ODPOWIEDZI NA PYTANIA

Dotyczy: postępowania o udzielenie zamówienia publicznego prowadzonego w trybie przetargu nieograniczonego pn.: „**OŚ Pomorzany - modernizacja zagęszczaczy grawitacyjnych - obiekt 10.1 oraz OŚ Pomorzany - modernizacja i zbiornika osadu mieszanego obiekt 1.12**”.

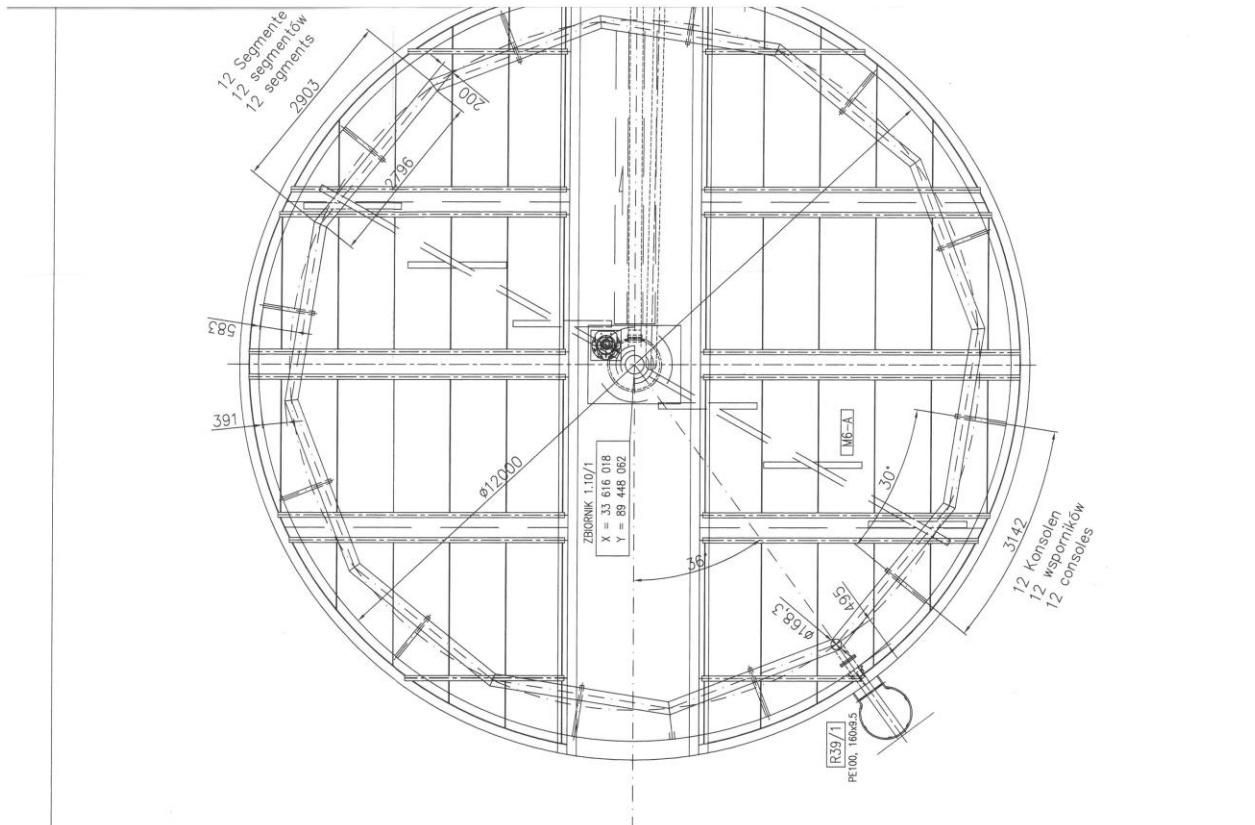
Koryta. Proszę o udostępnienie szczegółowych rysunków koryt określających ich wymiary, gatunek stali oraz grubość blachy. Czy koryta są wyposażone w przelewy pilaste? W jakiej technologii mają być wykonane nowe koryta spawane czy

skręcane? Jakiej długości są wsporniki? Czy koryta mają być wymienione tylko w zbiorniku 10.1?

Zamawiający informuje, że koryto float występuje tylko w zbiorniku 10.1, gr. blachy - 3 mm, części spawane ze sobą, skręcane do podpór, stal 316L. Wymiary zgodnie z dołączonym do postępowania rysunkiem.

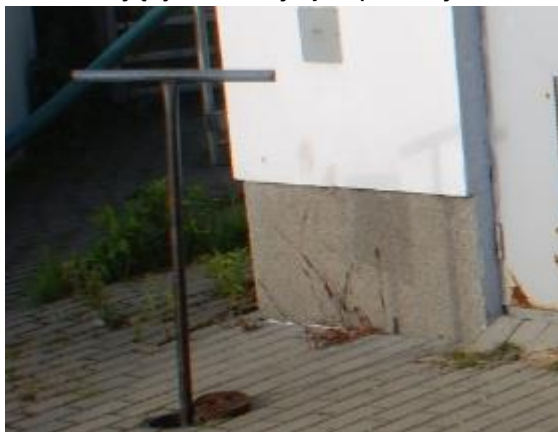
Odtworzenie logotypów. Istniejące logotypy należy jedynie na nowo pomalować czy wymagają one również demontażu oraz napraw? Z jakiego materiału są wykonane?

Zamawiający informuje, że logotyp stanowią m.in. napisy malowane na elewacji.
